## 仕様変更のご案内

### ワイドミュラー社製 SAK シリーズ用 32mm 幅用終端止め EWK 1/EWK 2

件名	SAK シリーズ用 32mm 幅用終端止め EWK 1/EWK 2 の UL 難燃性グレード変更のお知らせ
発行番号	EI-22104B
発行日	2024 年 1 月 19 日

## SAKシリーズ用 32mm 幅用終端止め EWK 1/EWK 2 の UL 難燃性グレード変更のお知らせ

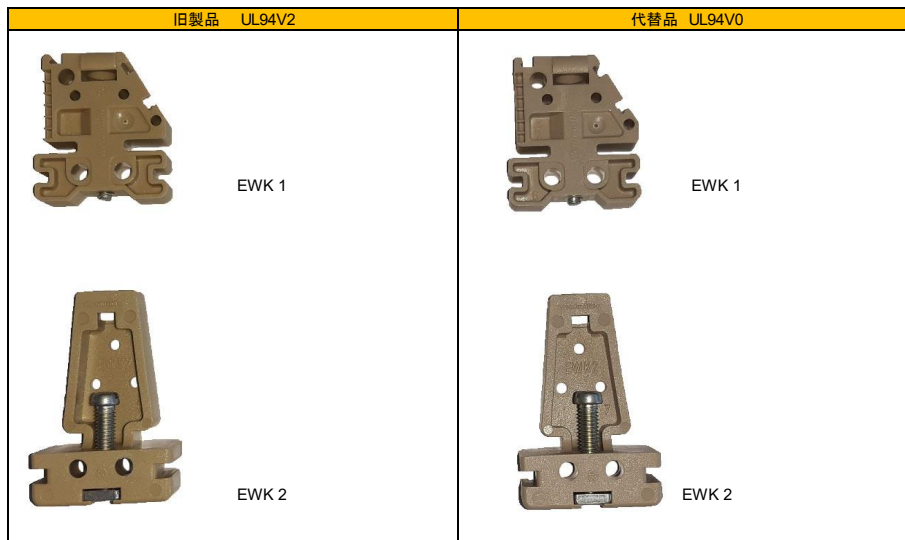
使用する PA 樹脂の共通化に伴い、UL V2 であった難燃性グレードを V0 に変更させていただきます。

この変更に伴い樹脂色が黄色味掛かった肌色から濃い肌色に変更されます。型式を含めその他の項目に変更は御座いません。

## ■ 変更時期 2020年7月以降に生産された製品は全てV0に切り替え済みです。
